**Avis de la Mission régionale d'autorité environnementale
de la région Nouvelle-Aquitaine
sur le projet de parc photovoltaïque au sol d'environ 12,3 hectares
au lieu-dit *Cantepie* à Tombebœuf (47)**

n°MRAe 2021APNA19

dossier P-2020-10429

Localisation du projet : Commune de Tombebœuf (47)
Maître(s) d'ouvrage(s) : Société Total Quadran
Avis émis à la demande de l'Autorité décisionnaire : Préfet du Lot-et-Garonne
en date du : 10 décembre 2020
dans le cadre de la procédure d'autorisation : Permis de construire
l'Agence régionale de santé, et le préfet de département au titre de ses attributions dans le domaine de l'environnement, ayant été consultés.

Plan de masse du projet (source : page 31)

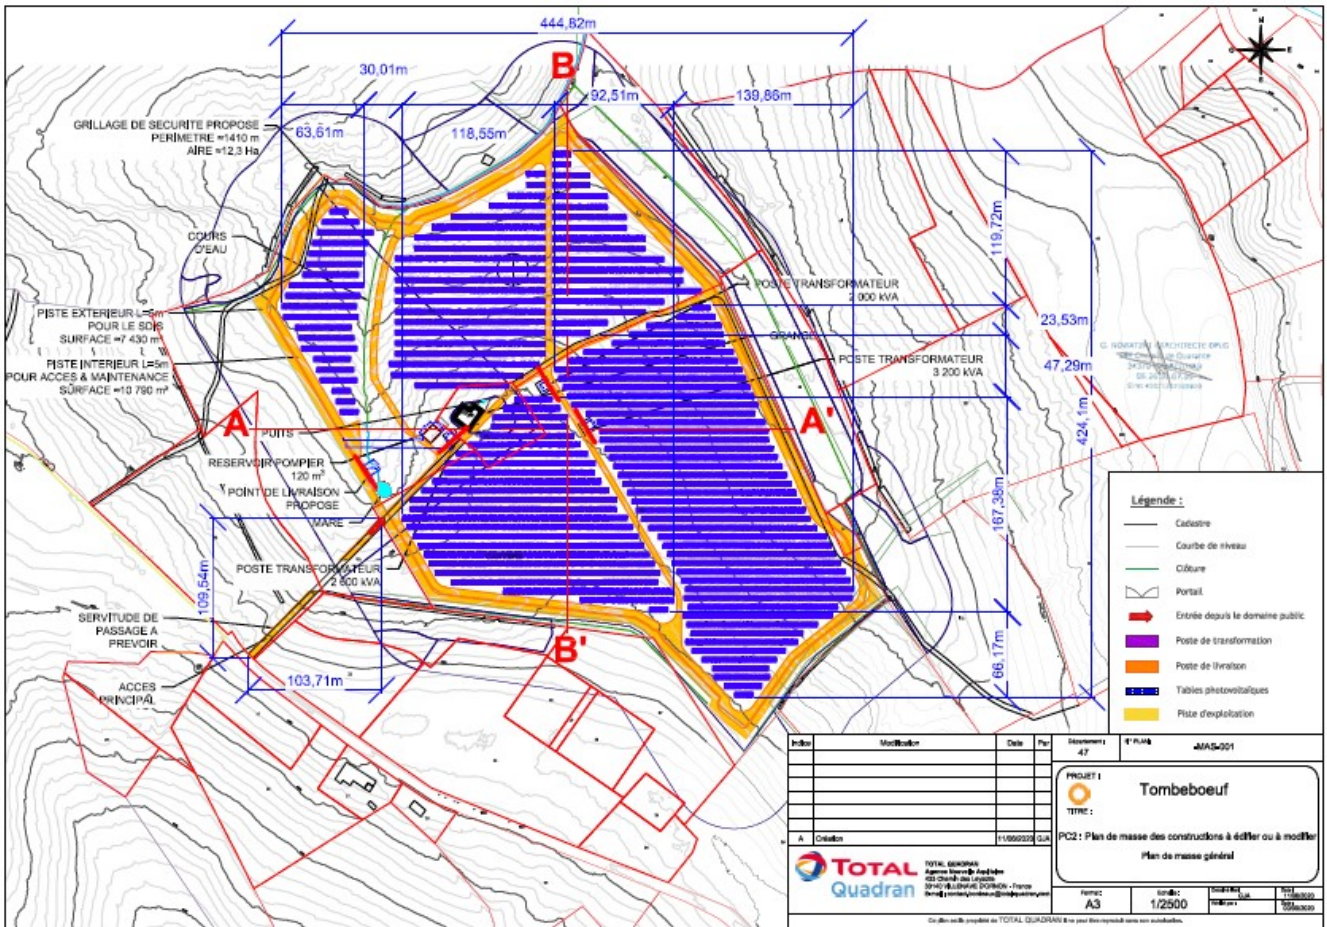
La MRAe note que la variante retenue reste susceptible d'impacts notables sur l'environnement et notamment sur le cours d'eau de Cantepie (source et partie du cours d'eau localisées au sein du périmètre clôturé du projet, traversée prévue par les pistes périmétrales et la clôture au nord du site du projet).

La MRAe recommande de poursuivre la justification du projet et de la démarche ERC à l'échelle du site d'étude, notamment concernant le cours d'eau de Cantepie et la prise en compte des éléments sur le milieu physique et la biodiversité issus de la mise en œuvre des recommandations de la MRAe.

Zones humides identifiées selon les critères pédologiques et localisation des sondages (pages 75-76)

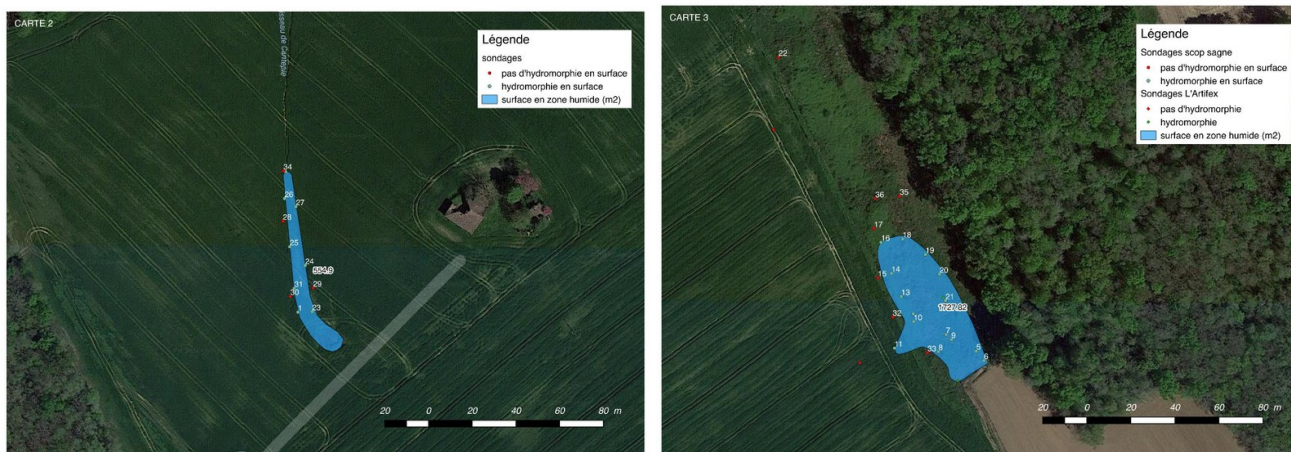
Deux zones humides sont identifiées sur la base des critères relatifs à la flore et aux habitats naturels au niveau de la ceinture végétale bordant la source du ruisseau de Cantepie à l'ouest de l'aire d'étude et au niveau de l'ourlet riverain bordant le bras mort du ruisseau de Cantepie en bordure est du site d'étude (page 75). Deux zones humides sont identifiées au sein de l'aire d'étude immédiate représentant une surface totale de 0,92 ha : l'une délimitée par la végétation hygrophile à l'est, en bordure du bras mort du ruisseau de Cantepie, et l'autre par les contours de sondages pédologiques à l'ouest, au niveau de la source du ruisseau de Cantepie.

La MRAe relève que deux définitions différentes⁵ coexistent dans l'étude d'impact, qui doit sur ce point être clarifiée. Le porteur de projet doit confirmer la caractérisation des zones humides en application des dispositions de l'article L. 211-1 du code de l'environnement, modifié par la loi du 24 juillet 2019 renforçant la police de l'environnement (critère pédologique ou floristique).

L'état initial sur les zones humides doit donc être précisé et complété. Par suite il conviendra pour le porteur du projet d'en tirer les conséquences éventuelles pour le projet en termes d'enjeux, d'impacts et de mise en œuvre de la séquence Éviter, Réduire, Compenser (ERC) les impacts du projet sur l'environnement.
